**Avis délibéré de l’Autorité environnementale
sur le Parc des Aygalades
secteur Bougainville (13) -
Actualisation de l’avis MRAe n°2018-2198**

n° Ae : 2021-20

Avis délibéré n° 2021-20 adopté lors de la séance du 19 mai 2021

Figure 3 : Les grandes entités du parc. Source : dossier

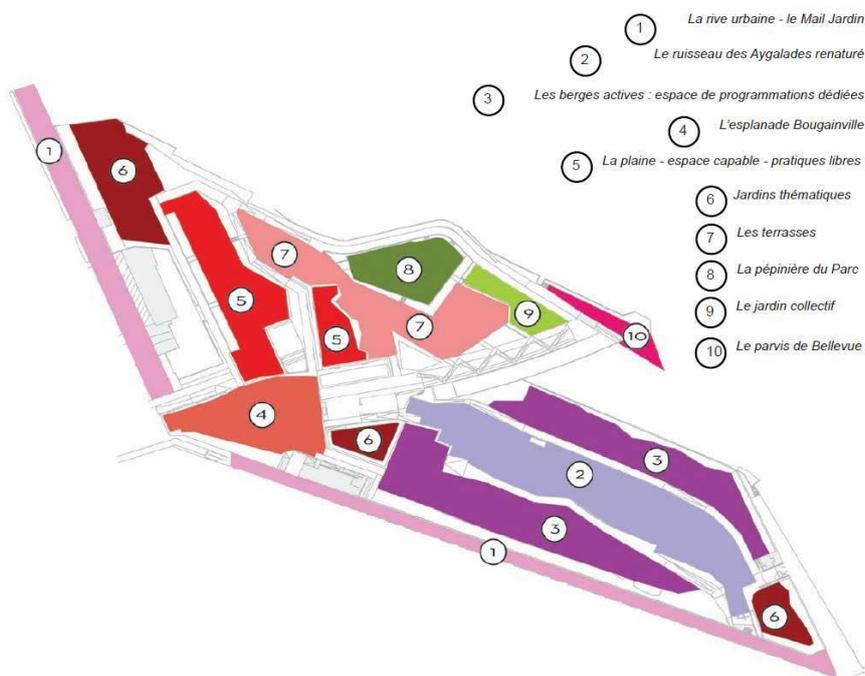
L'Ae recommande de décrire plus précisément la trame végétale du futur parc.

Figure 9 : Évolution des hauteurs d'eau après aménagement, scénario avec mur en gabion
(Source : étude d'impact)

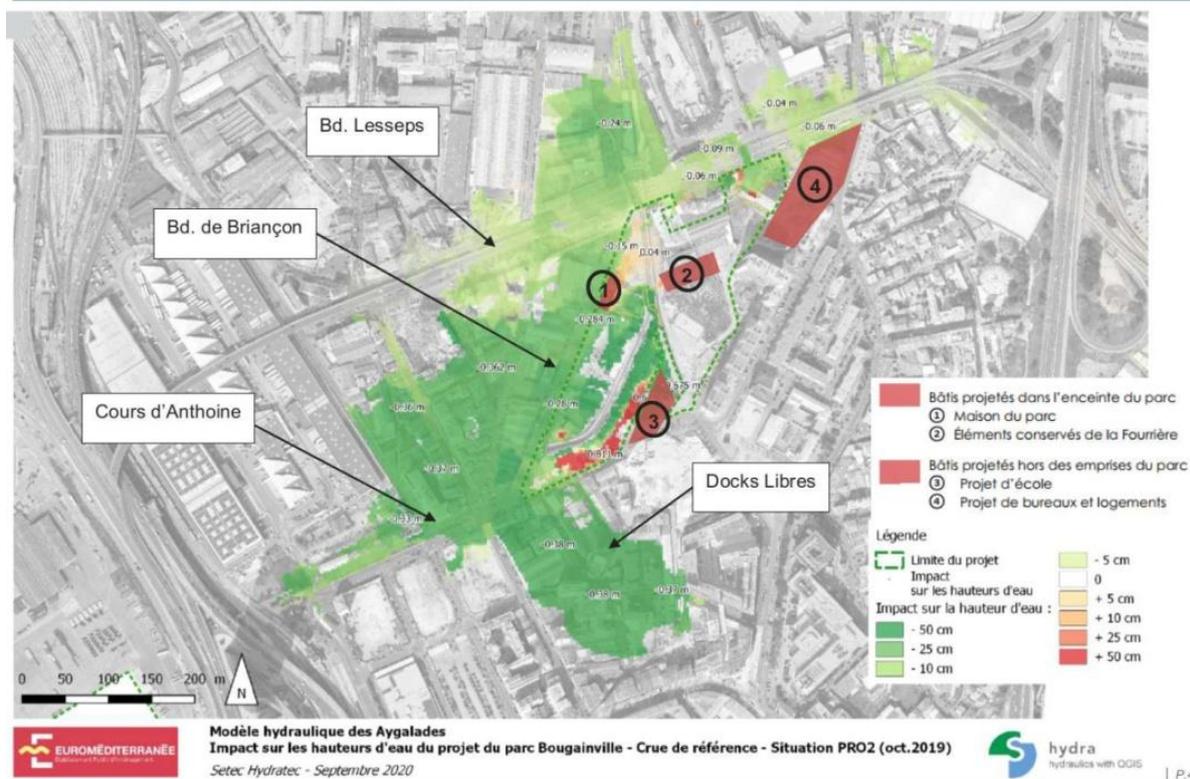
Seule la partie orientale du boulevard Ferdinand de Lesseps restera inondable (jusqu'à 1 mètre d'eau). L'étude d'impact n'intégrant pas le programme de constructions et le groupe scolaire, elle n'analyse pas leur compatibilité avec le PPRI et le risque résiduel : au vu des éléments disponibles, une modification du PPRI sera probablement nécessaire pour permettre la réalisation du groupe

scolaire ; l'emprise du nouveau bâtiment tertiaire serait en partie exposée à des hauteurs d'eau supérieures à 1 mètres.
